AKADEMIA MORSKA W SZCZECINIE
DZIAŁ INWESTYCJI I ROZWOJU
ul. Wały Chrobrego 1-2, 70 -500 Szczecin
telefon (+48 91) 480 96 76, fax (+48 91) 480 97 48
www.am.szczecin.pl, e-mail: ar@am.szczecin.pl

dotyczy: zamówienia publicznego nr AR/272-08/18 ogłoszonego w Biuletynie Zamówień publicznych pod nr 591691-N-2018 w dniu 19.07.2018 r. w trybie przetargu nieograniczonego na: „Wymiana zewnętrznej stolarki okiennej i drzwiowej w budynku dydaktycznym nr 2 przy ul. Willowej 2 w Szczecinie”.

schemat montażu
stolarki na kondygnacji 0
przekrój poziomy

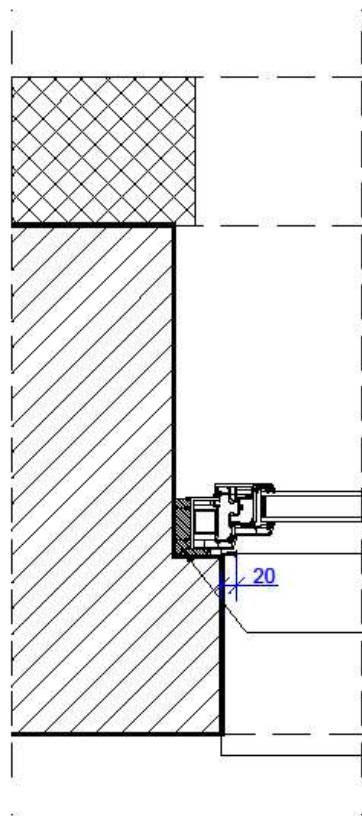
W pkt. B ppkt. b Szczegółowego Opisu Przedmiotu Zamówienia Zamawiający opisuje sposób montażu nowej stolarki „Planowane jest w przyszłym etapie przebudowy budynku docieplenie ościeży okiennych i drzwiowych styropianem gr. 3 cm (oprócz kondygnacji przyziemia, gdzie ościeża pozostaną bez docieplenia), w związku z tym należy przewidzieć niezbędne odpowiednie wysunięcie stolarki poza krawędzie węgarków. Szczeliny między ramami nowej stolarki a węgarkami wypełnić pianą poliuretanową niskoprężną”. Czy Zamawiający opisując w ten sposób montaż okien ma na myśli wysunięcie nowych okien do lica ściany czy ciepły montaż w warstwie ocieplenia?

Zamawiający wyjaśnia, że nową stolarkę okienną należy zamontować w następujący sposób:

- po demontażu okien i podokienników wewnętrznych należy przygotować i oczyścić ościeża (skuć luźne pozostałości materiałów budowlanych, uszczelniających, stolarskich itp.),

- węgarków nie należy skuwać,
- okna należy zamontować przed węgarkami, patrząc od strony pomieszczenia (czyli od wewnętrznej strony węgarków), zachowując niezbędne szczeliny dylatacyjne,

- na kondygnacji 0., gdzie elewacja nie będzie docieplana od zewnątrz, widoczne (wysunięte) musi być nie mniej niż 20 mm ramy u boków i u góry. Szczelinę wypełnić taśmą rozprężną oraz pianą poliuretanową niskorozprężną. Detal montażu poniżej,
